Mission régionale d'autorité environnementale

**Avis délibéré de la mission régionale d'autorité
environnementale sur le projet de réhabilitation de
l'ancienne gravière des Freydières sur la commune de
Grâne (26)**

Avis n° 2021-ARA-AP-1152

Avis délibéré le 8 juin 2021

Illustration 4: Itinéraire de transport des matériaux (Source : Étude d'impact)

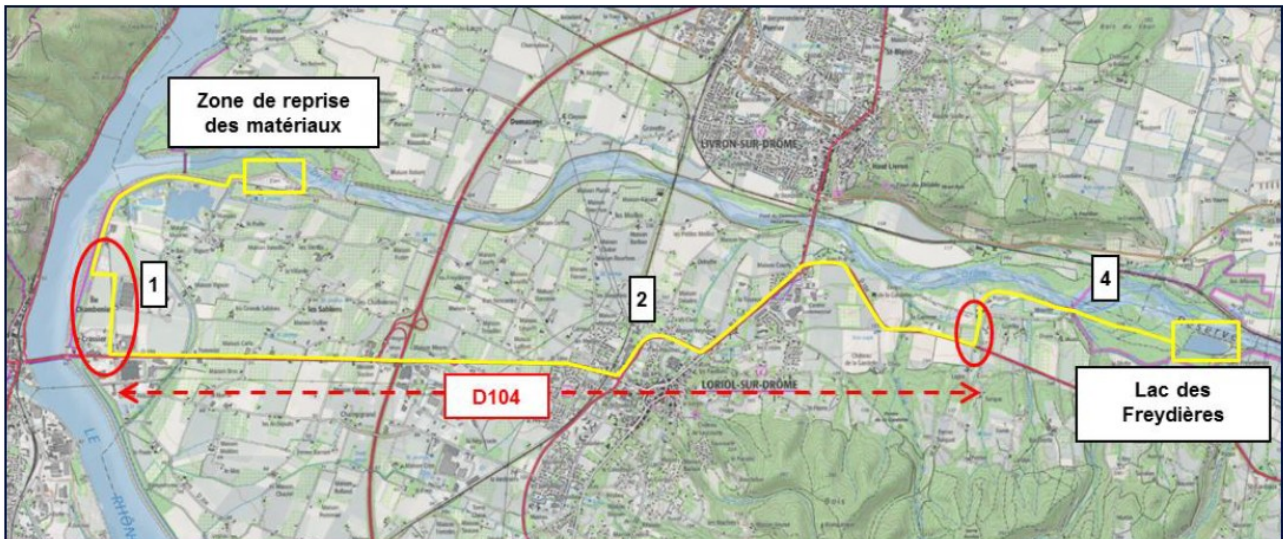
L'Autorité environnementale recommande de préciser le nombre de personnes résidant à proximité du site du projet.

Sur le trajet, trois secteurs (identifiés dans l'illustration 4) se situent en zone urbanisée ou à proximité d'habitations isolées. Il s'agit du parc industriel Rhône-Vallée nord, de la traversée de Loriol-sur-Drôme et d'une zone habitée sur la piste « Gravidrôme ».
